Pièce 2 - Mémoire en réponse à l'avis de la MRAE du 03/12/2025 et aux collectivités sollicitées sur l'étude d'impact environnementale
ZAC du projet NPNRU du Quartier du Bois de l'Etang à La Verrière (78)

L'avis n° APJIF-2025-016 de la MRAe porte donc sur la qualité de l'étude d'impact et la prise en compte de l'environnement par le projet.

Figure 1 : Variantes étudiées pour le lot F, Etudes de faisabilités (La Fabrique Urbaine, 2024)

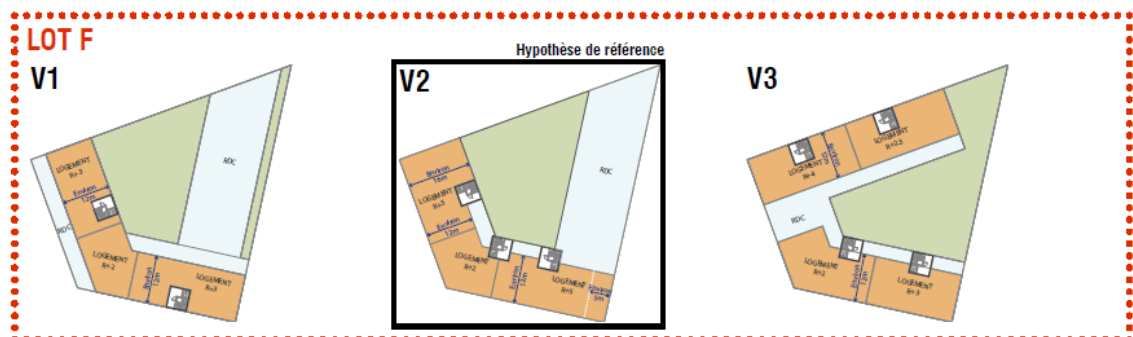
1.c) - présenter un scénario évitant l'implantation de nouveaux logements près de la voie ferrée et de la RD 58.

Pendant la phase de conception, l'architecte a retravaillé le plan guide afin de limiter l'exposition des futurs logements aux nuisances sonores et atmosphériques liées à la **voie ferrée**, et à la **RD 58**. Ces contraintes ont toutefois été intégrées dès les études de faisabilité initiales réalisées par l'urbaniste dans le dossier de création, ce qui a conduit à adapter l'orientation des bâtiments – en particulier des lots F et G – afin de réduire l'exposition des façades principales aux sources de nuisances:

La variante retenue permet de limiter au maximum les logements exposés directement au bruit ferroviaire.

Figure 3 : Cartographie sonore en dBA à 4m au-dessus du sol – Voie ferrée seule au passage d'un train – Situation avec projet (Venathec, 2025)

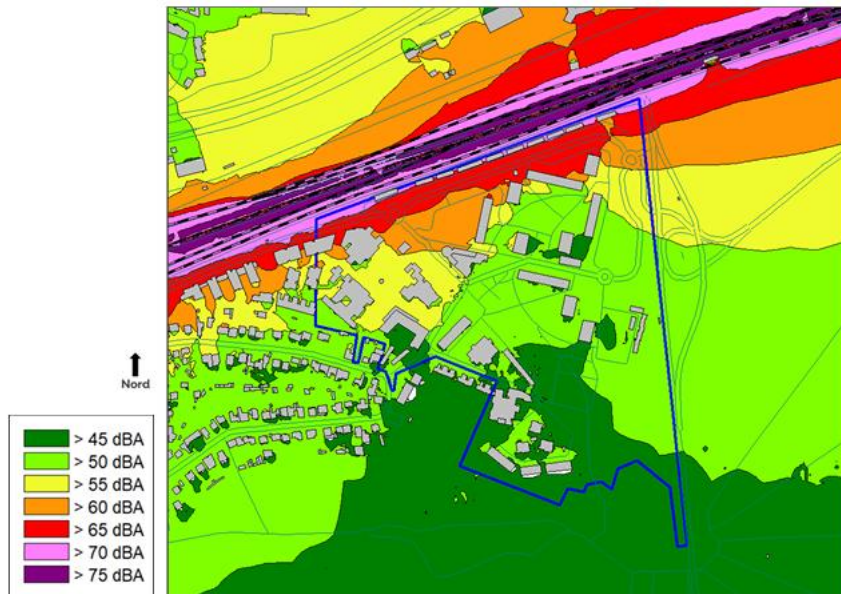
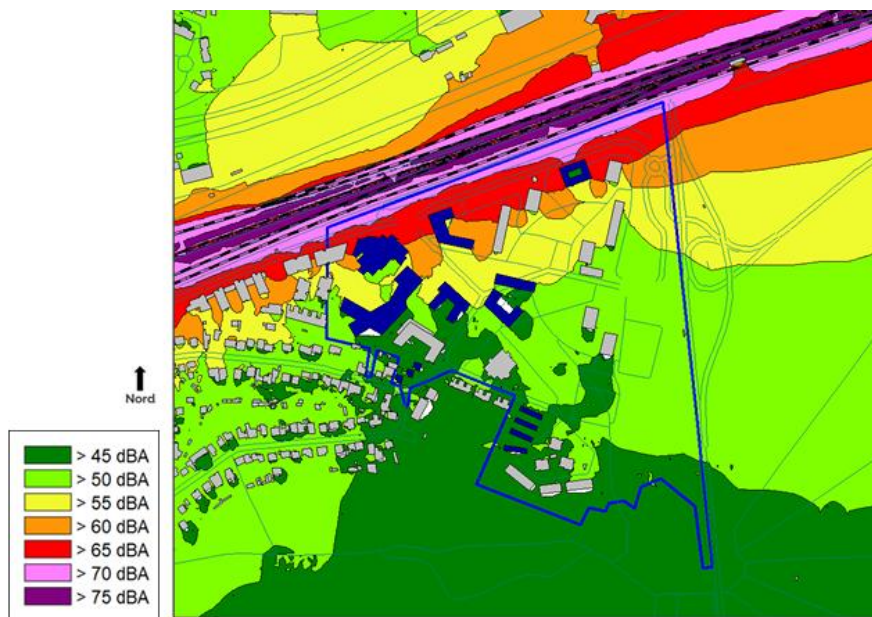
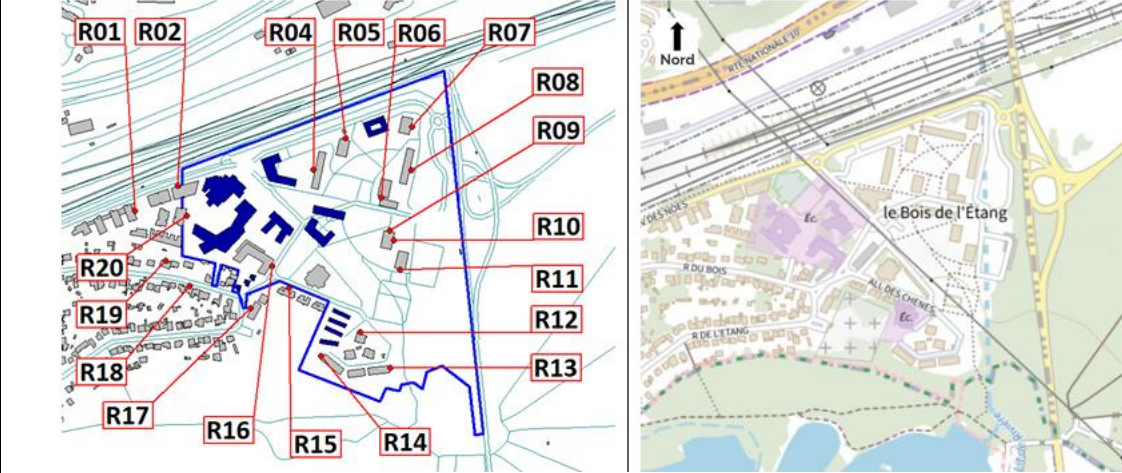
2.a) - réévaluer et compléter la caractérisation des niveaux de bruit actuels et futurs auxquels sont exposés tous les bâtiments notamment ceux situés le long des voies bruyantes (voie ferrée et RD 58) en tenant compte des pics de bruit ferroviaires et des indicateurs énergétiques moyennés réglementaires (Lden et Lnight),

Suite à l'avis de précadrage rendu par la MRAE le 31/12/2024, une analyse spécifique du bruit événementiel lié au passage des trains a été réalisée. La contribution sonore de la voie ferrée a été déterminée par recalage du modèle à partir de mesures effectuées in situ, au plus près des voies, sur une période de 24 heures.

La cartographie du bruit généré lors du passage d'un train, présentée ci-après, permet d'apprécier l'ambiance sonore sur l'ensemble du périmètre d'étude. Cette représentation a été établie à une hauteur de 4 m au-dessus du sol.

Figure 7 : Écran anti-bruit ne protégeant pas toute la hauteur du bâtiment (Venathec, 2025)

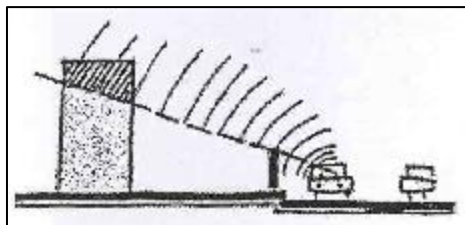
2.c) - mettre en œuvre une démarche d'évitement et de réduction (par ex. mur anti-bruit) afin de réduire l'exposition aux nuisances sonores des futurs immeubles, y compris fenêtres ouvertes, en prenant en compte les pics de bruit ferroviaires et l'impact des démolitions.

Par ailleurs, la mise en place d'une protection acoustique le long des voies ferrées a été étudiée. Il s'est avéré que celle-ci n'est pas la solution optimale pour protéger les bâtiments créés ou existants, notamment en raison de leur grande hauteur (R+5 pour les bâtiments neufs et R+10 ou R+13 bâtiments existants) (cf. figure 6 ci-dessous).
